## **Dokumentace**

**o posouzení vlivů záměru na životní prostředí  
ve smyslu § 8  
z.100/2001 Sb., v platném znění.**

### **Průmyslový park Jirkov**

## Vypořádání připomínek došlých během zjišťovacího řízení

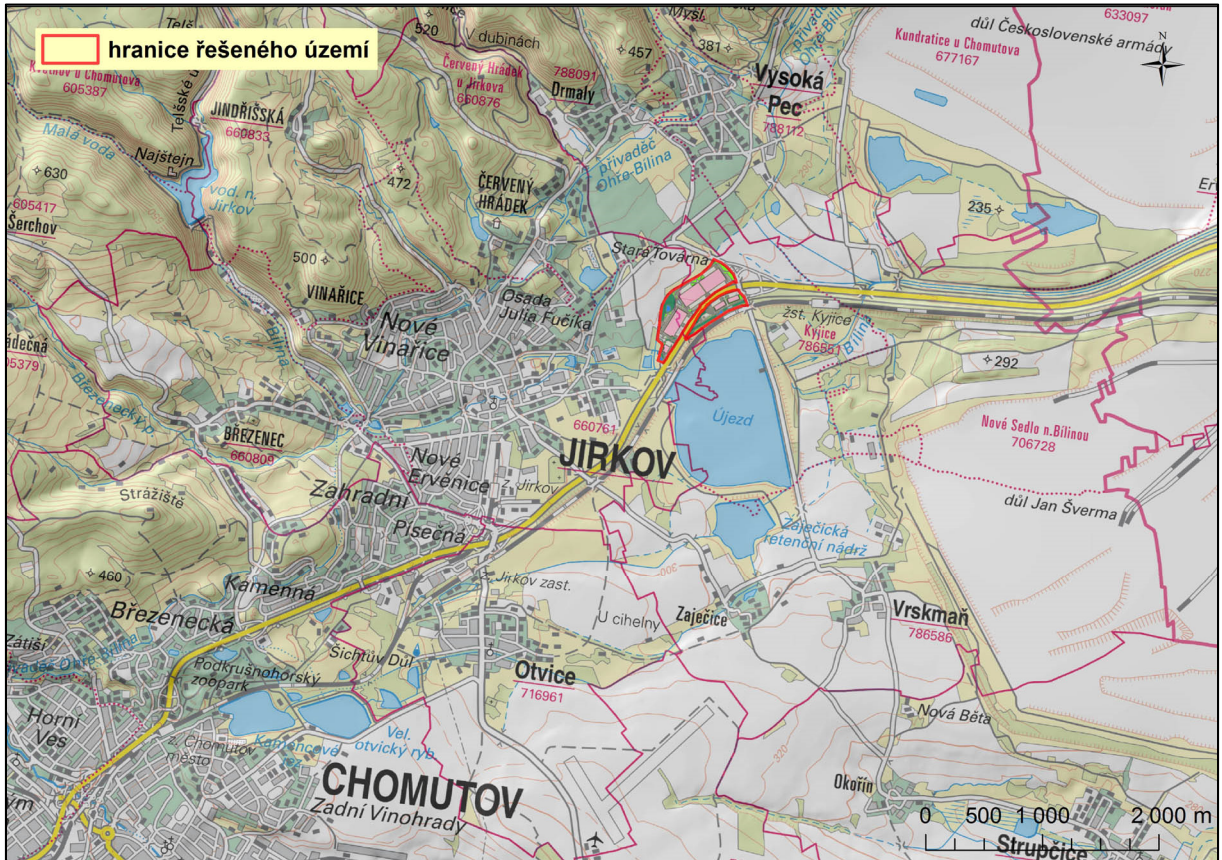
12. Ve svém vyjádření uvedl, že se záměr částečně nachází v aktivní zóně stanoveného záplavového území vodního toku Bílina, v ř. km 64,75 na levém břehu. Při průtoku Q100 dosahuje hladina vody kóty 284,88 m n.m. Záměr bude umístěn mimo stanovené záplavové území a mimo zátopu vodního díla Újezd (max. hladina dosahuje kóty 285,90 m n.m.)

Dále upozornil, že vzhledem k nutnosti koordinace záměru a staveb Revitalizace Podkrušnohorského přivaděče IV a vodního díla Újezd bude nutné kontaktovat zástupce Povodí Ohře.

V případě nakládání s dešťovými vodami upozornil na upřednostnění likvidace dešťových vod na místě zasakováním v zelených plochách. Zbývající vody, které nebude možno technicky zasáknout, budou řízené odváděny do navržených recipientů. S řešením odvádění splaškových vod a dešťových vod z olejové kanalizace, resp. s realizací bezpečnostních přepadů ze sběrných jímek splaškových vod do Podkrušnohorského přivaděče IV a do dešťové kanalizace nesouhlasil.

*Oproti stavu Oznámení byl návrh upraven tak, aby v záplavovém území nebyly umístěny nadzemní stavby. Do aktivní zóny Q100 tak nyní zasahuje pouze oblouk účelové komunikace kolem haly SO 04 a tůň hloubená jako přírodě blízké opatření na zvýšení biodiverzity - to je v souladu s požadavky vodního zákona (254/2001 Sb., § 67).*

*Výška nadzemních staveb respektuje kóty hladiny rozlivu, který se do území dostává propustky pod tratí a silnicí při regulaci na Kyjické retenční nádrži. Podle územních plánů dotčených obcí (Jirkova a Vrskmaně) se zde nenachází vodní plocha, to nevyplývá ani z územně analytických podkladů. Vodní plocha zde není ani podle evidence katastru nemovitostí. Na dotčených pozemcích nejsou omezena vlastnická práva.*

*Návrh odvodnění byl oproti stavu v Oznámení upraven, navržena je retence, možnosti zasakování byly vyloučeny a čerpací jímka splaškových vod již nemá přepad do povrchových vod – viz bod 4.*
